Licitación Pública 19/2021

“Construcción en Ruta N° 13 de un puente sobre el Arroyo Aiguá y sus accesos incluidas dos rotondas”

COMUNICADO 1

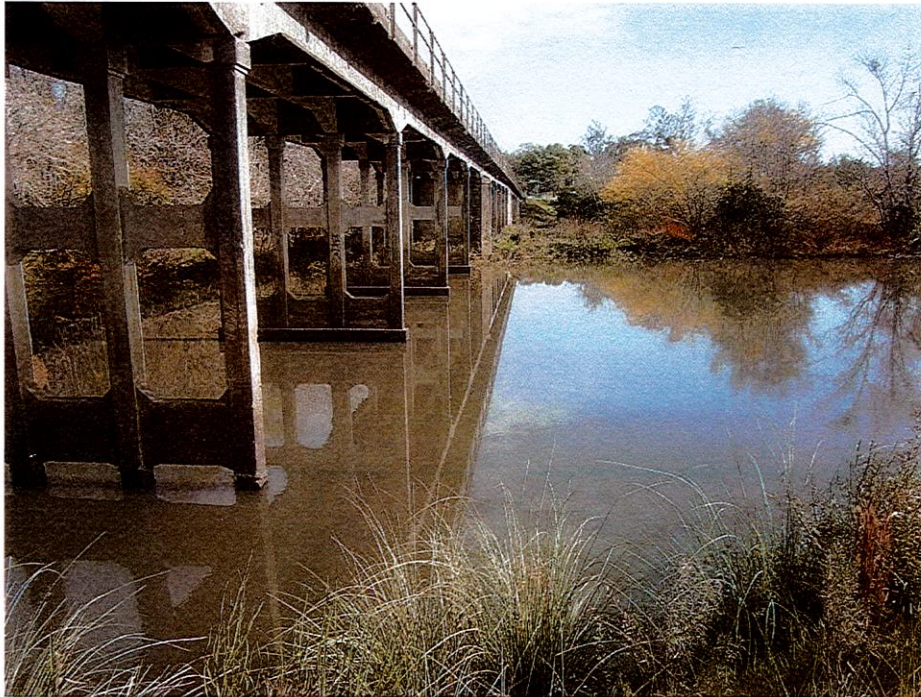
RUBROS GENERALES DE OBRAS:

Se modifica el cuadro donde dice “914” debe decir “914a”, donde dice “915” debe decir “915a”, se agrega el rubro “915b”.

GRUPO	RUBRO	DESCRIPCIÓN	UNIDAD	METRAJES
81	914a	Suministro de locomoción	v.mes	15
82	915a	Suministro de locomoción sin chofer	v.mes	15
82	915b	Suministro de locomoción sin chofer	v.mes	6
